**RAPPORTO SULLE ATTIVITÀ PER LA PROGETTAZIONE ED ESECUZIONE
DELLE OPERE DI COMPENSAZIONE E MITIGAZIONE FUORI RECINZIONE**

AREE A VERDE "CRITICHE"

Milano, 17 febbraio 2016

PROPOSTA DI RICOLLOCAZIONE OPERE DI COMPENSAZIONE AMBIENTALE

AGRATE

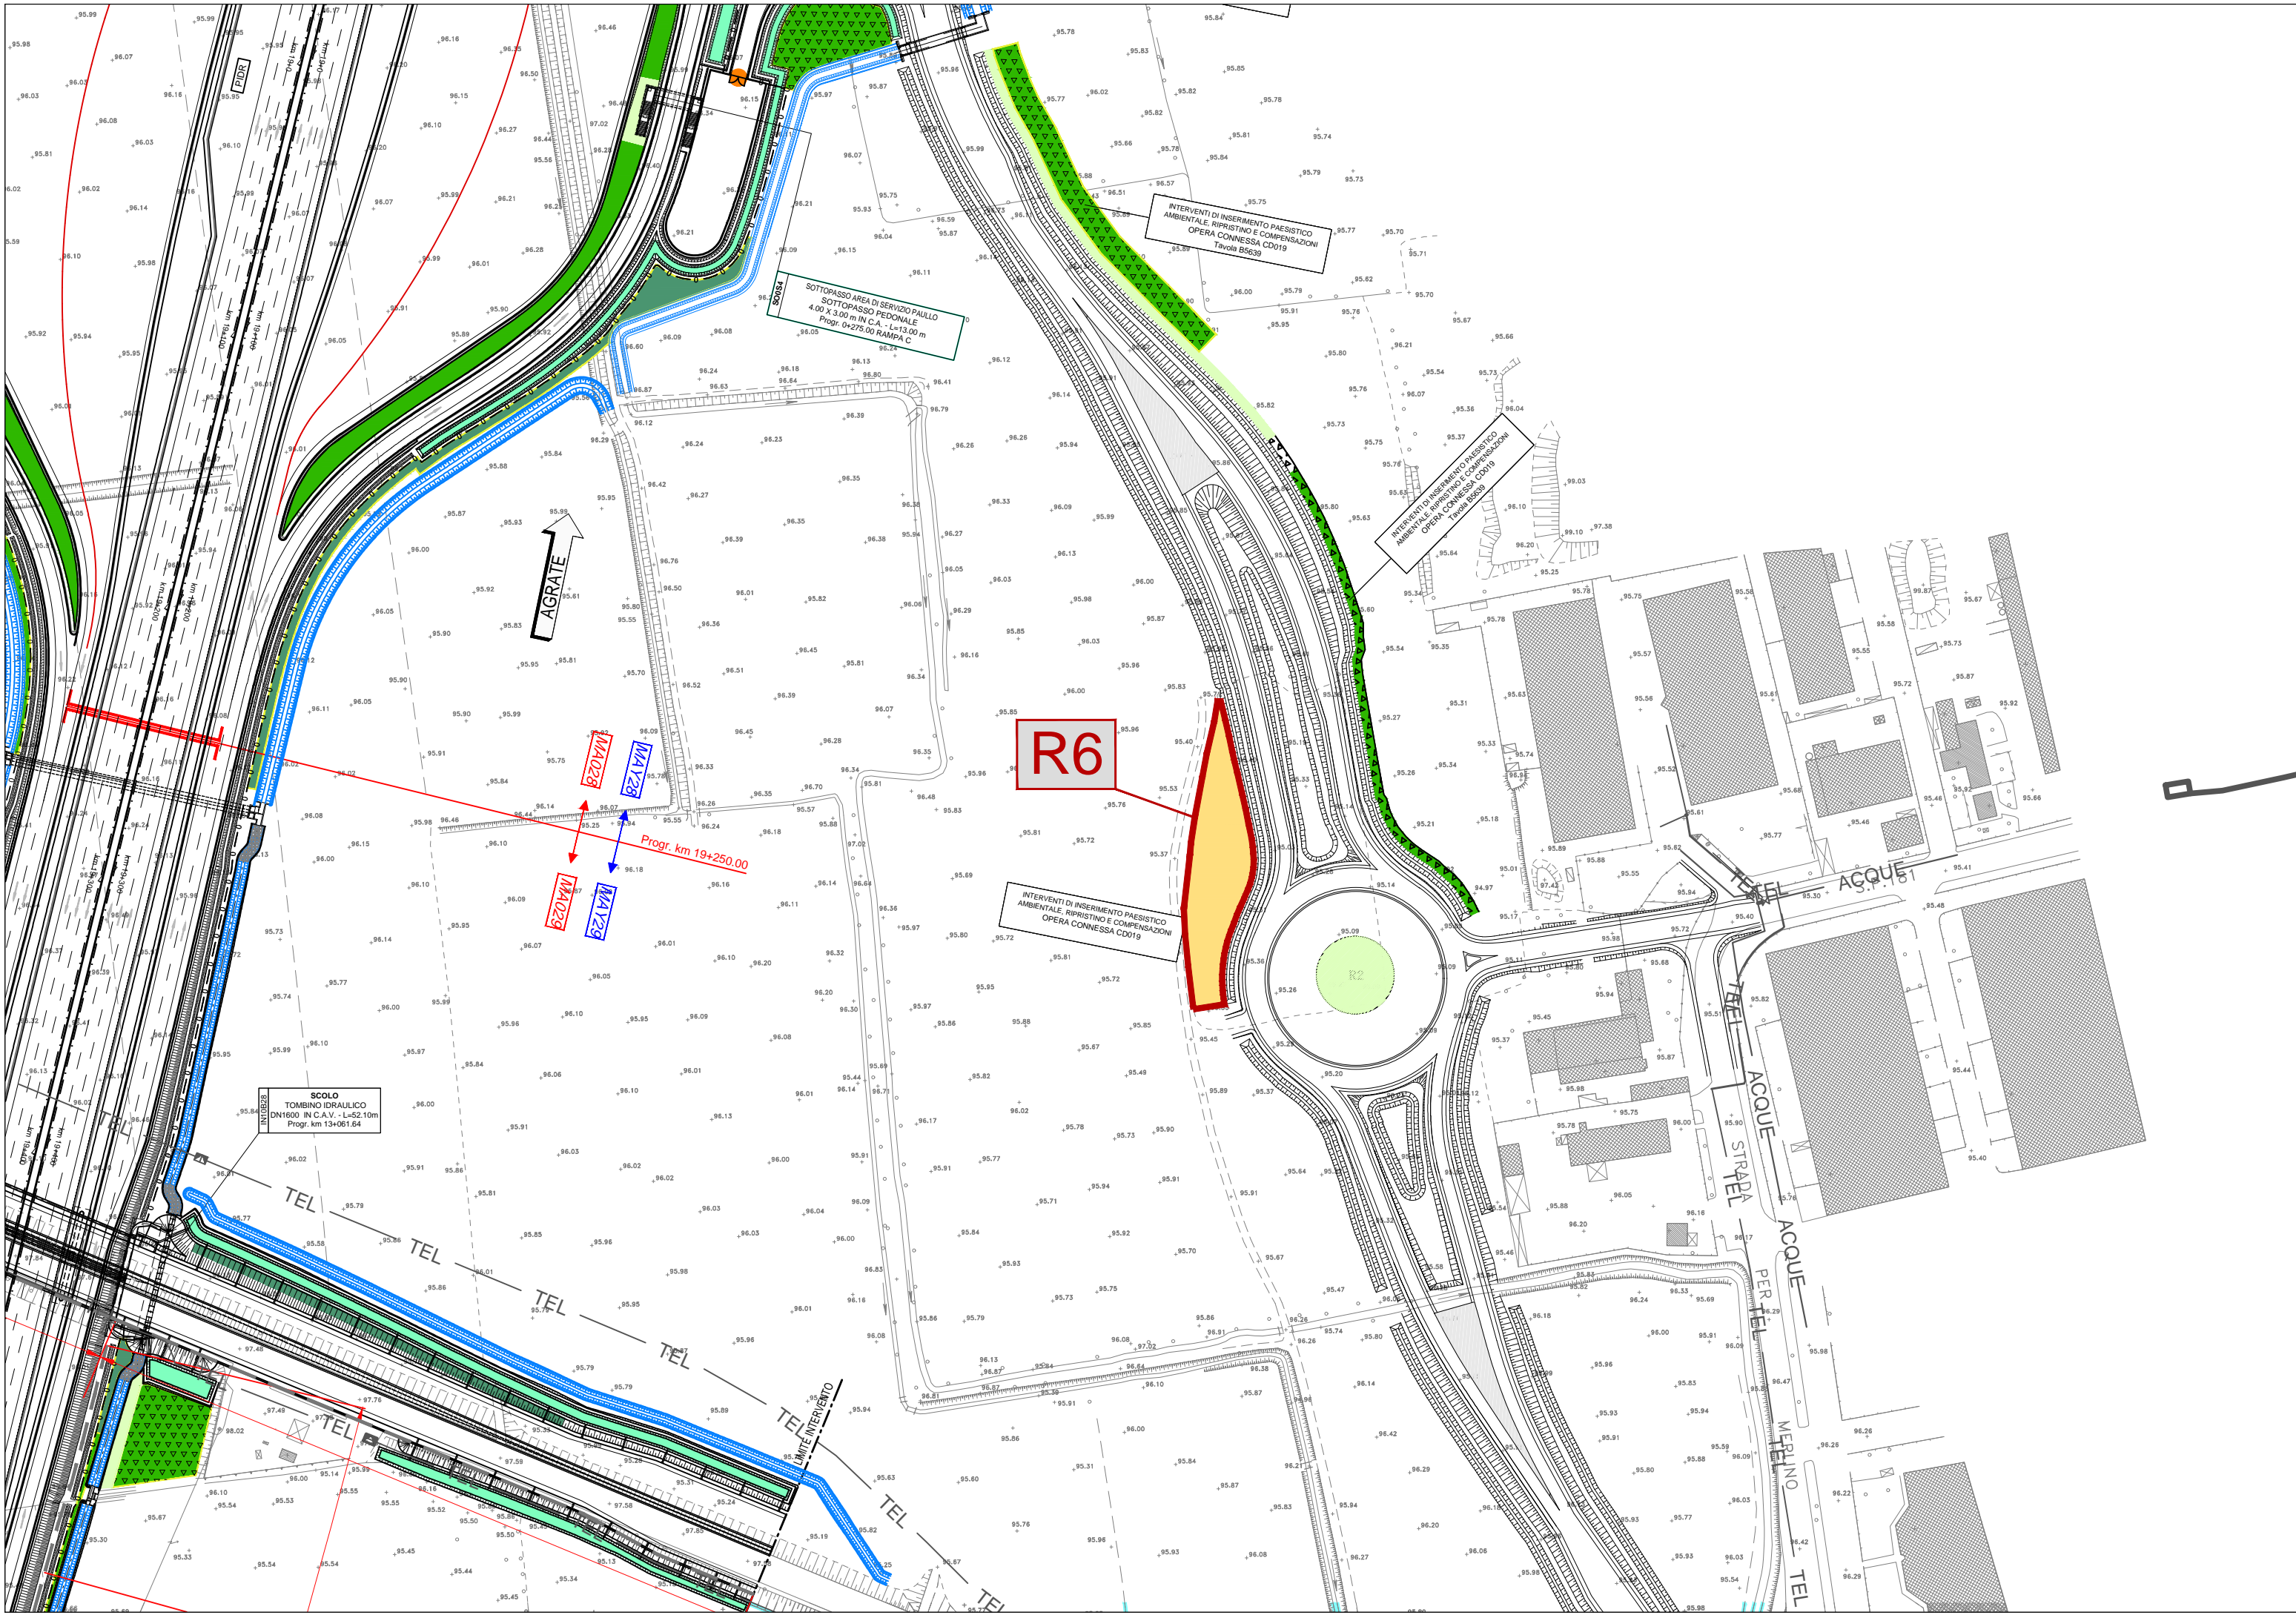
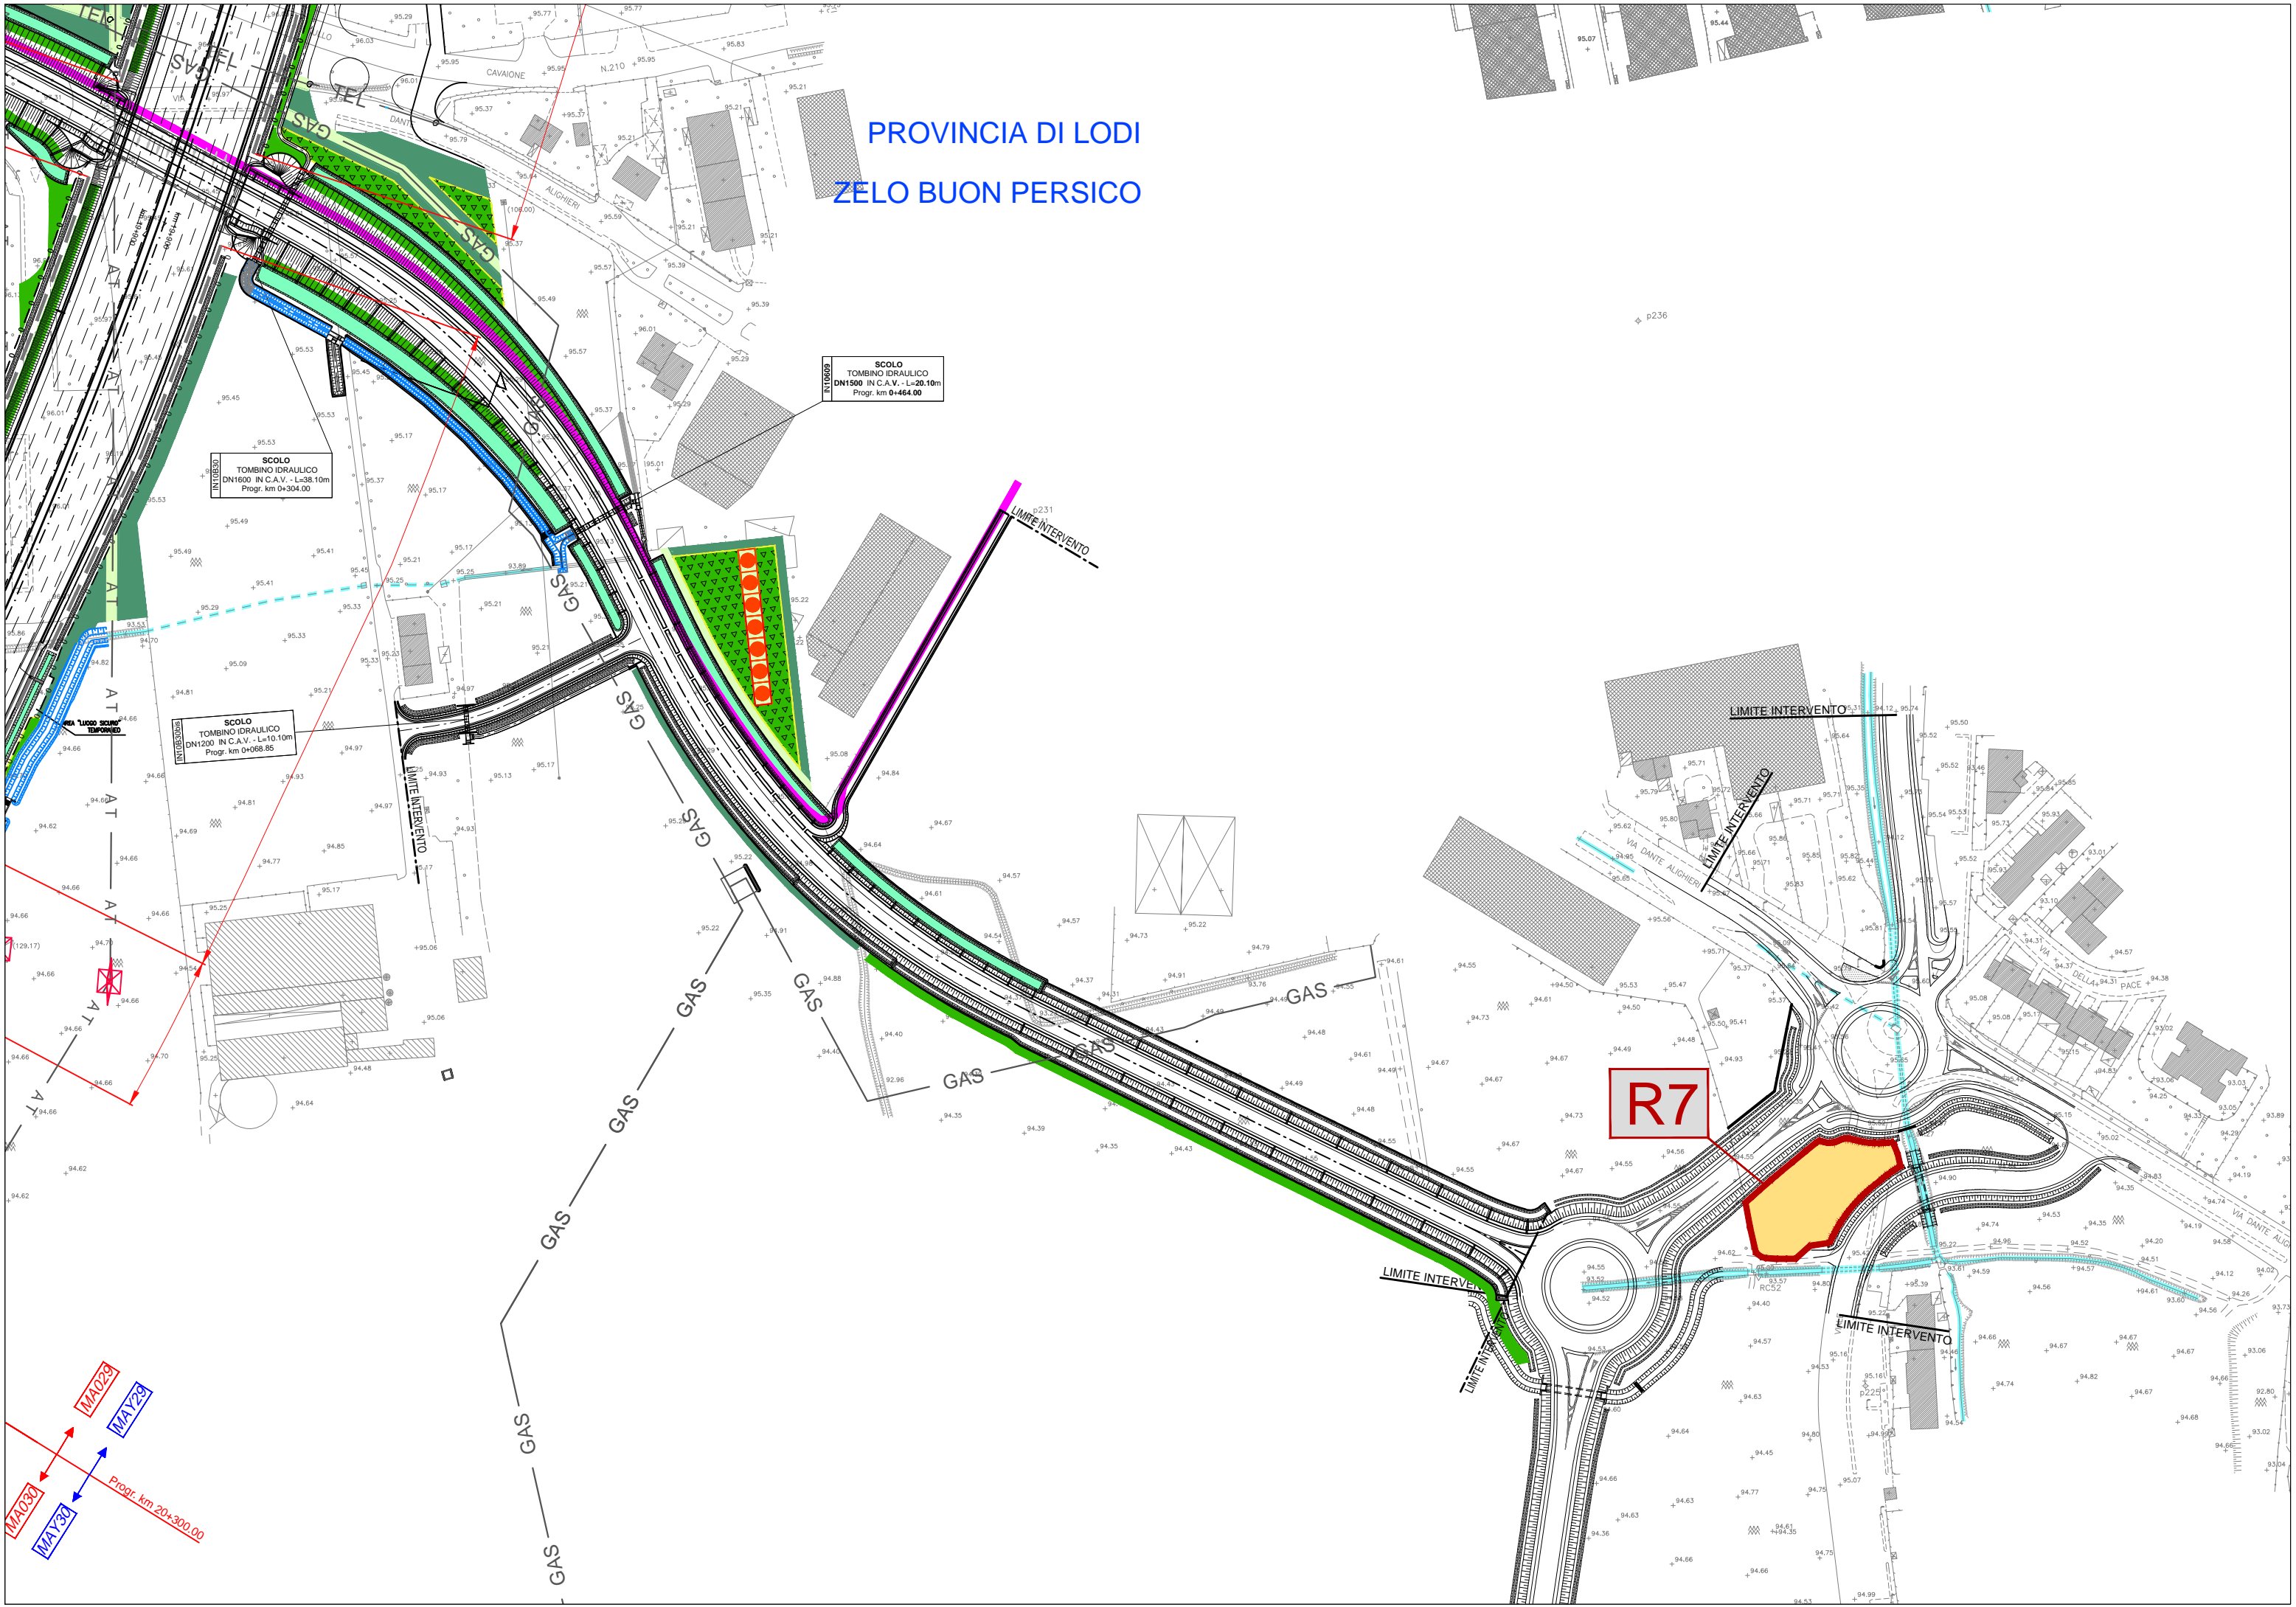
Nelle tavole allegate si riportano le aree per cui è previsto lo spostamento delle opere a verde, contornate di rosso e identificate con il codice S ed un numero progressivo (ad es.: S8). Sono inoltre stati individuati i reliquati in cui sarà previsto il ricollocamento delle opere a verde, indicate nelle tavole con un retino giallo ed un codice R seguito dal numero progressivo (ad es.: R5). Gli stralci cartografici sono in scala 1:2.000.

Tutte le essenze (alberi ed arbusti) saranno ricollocate nelle nuove aree, in modo tale da mantenere invariate le quantità rispetto a quanto già approvato nel Progetto Esecutivo e a quanto previsto nel Progetto Definitivo. Dovrà essere invece adeguata la tipologia delle specie vegetali a seconda della consociazione vegetazionale più idonea (ripariale o planiziale) in funzione del nuovo sito di piantumazione oltre che all'aggregazione delle specie arboree in funzione delle loro altezze (I, II e III grandezza) così da ridurre l'ombreggiamento verso i campi agricoli.

All'interno dei reliquati individuati sono state calcolate le aree effettivamente disponibili per il ricollocamento delle piante mantenendo le distanze di rispetto dalle interferenze, dai canali e delle viabilità confinanti.
